## **Bilag 2**

### **Hørings svar**

### 5. Indsigelse fra SK Forsyning A/S

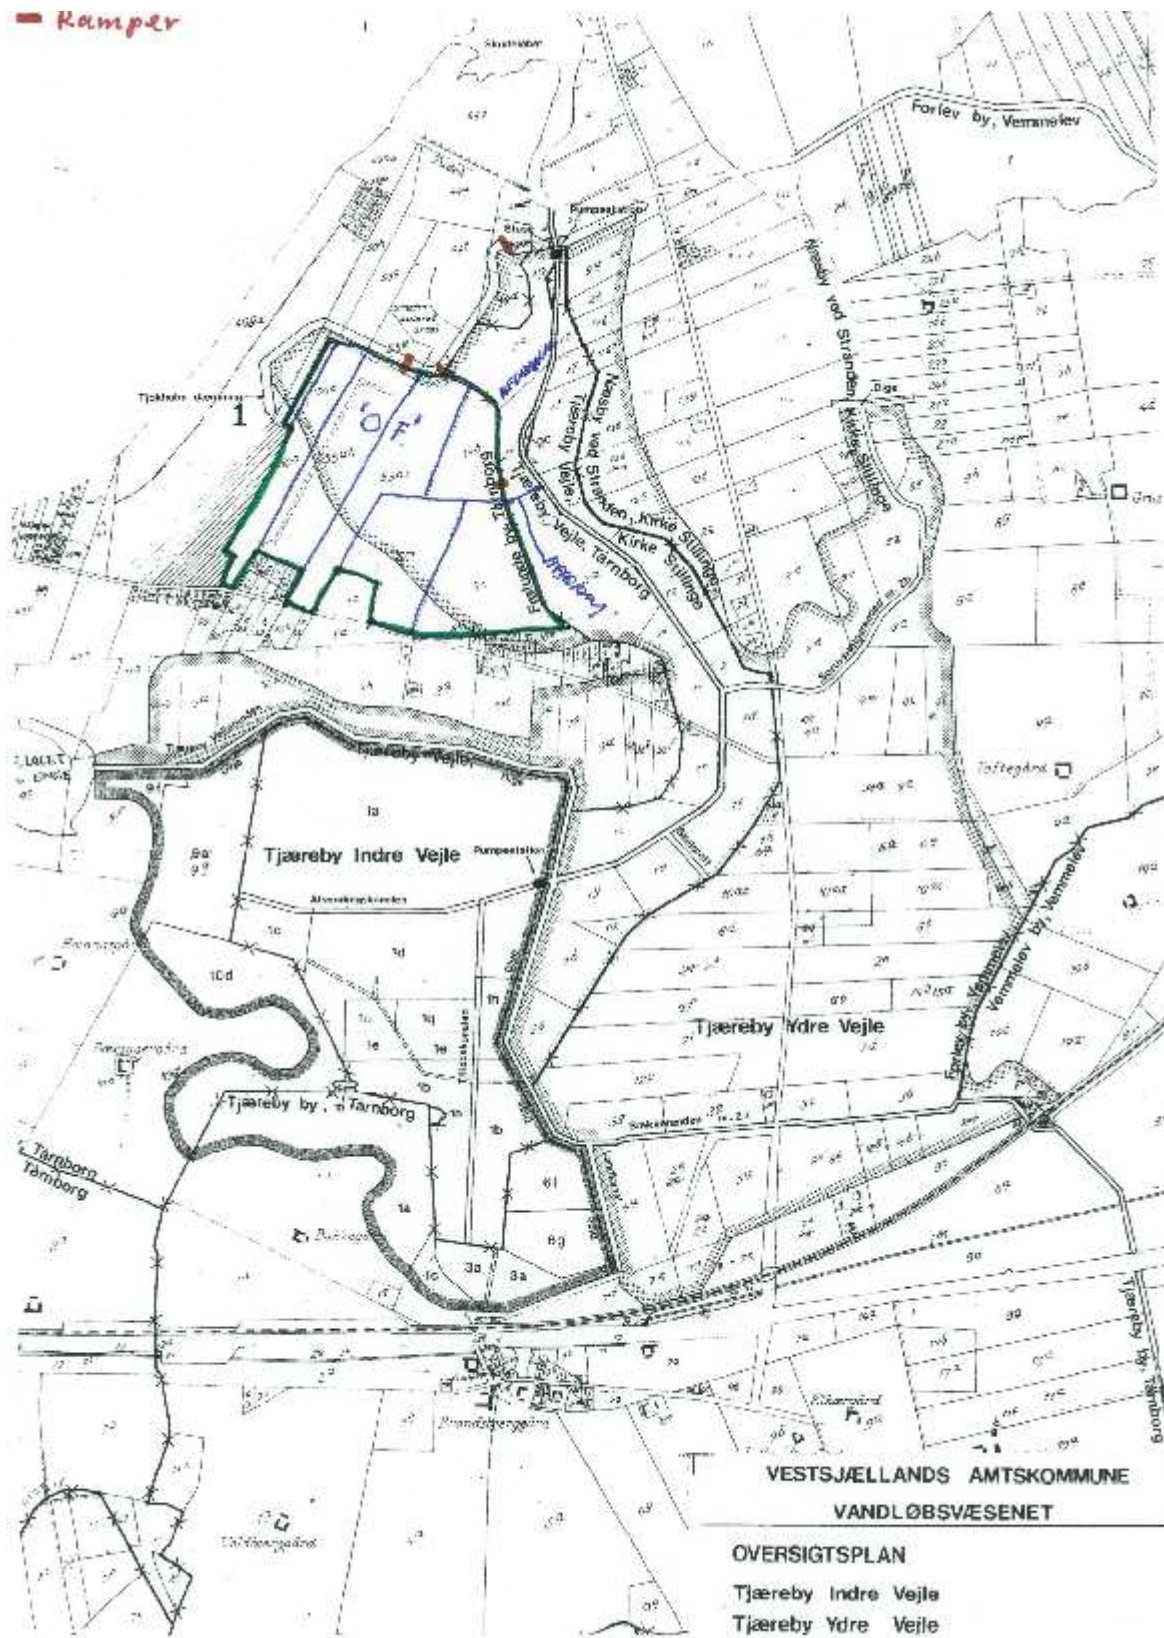
Vi har deltaget i de offentlige møder vedr. spildvandsplanen og har haft telefonisk kontakt til driftschef Jan Jørgensen S.K. forsyning, samt Anna Fjordside fra miljø. Vi har vedhæftet et billede taget den 20-05-2010, sted: Engsnarreskellet 16, der viser at der kun er 20 cm. til grundvandet.

Efter samtale og fremsendte dokumenter fra Anne Fjordside, miljøplanlægger, ser vi intet bevis for at vi er med til en forurening af badevandet. Vi har oplyst at vi afvander til Tjæreby-Vejle renden 2 steder. Denne fortsættes via pumpestation ud i Tudeå vest for Bilsøvej. Vi har fået oplyst at Sortesvælgsrenden (st. 270070) der går forbi lodsepladsen og Hulhøjsrenden (st. 270050) ikke opfylder deres målsætning. Disse
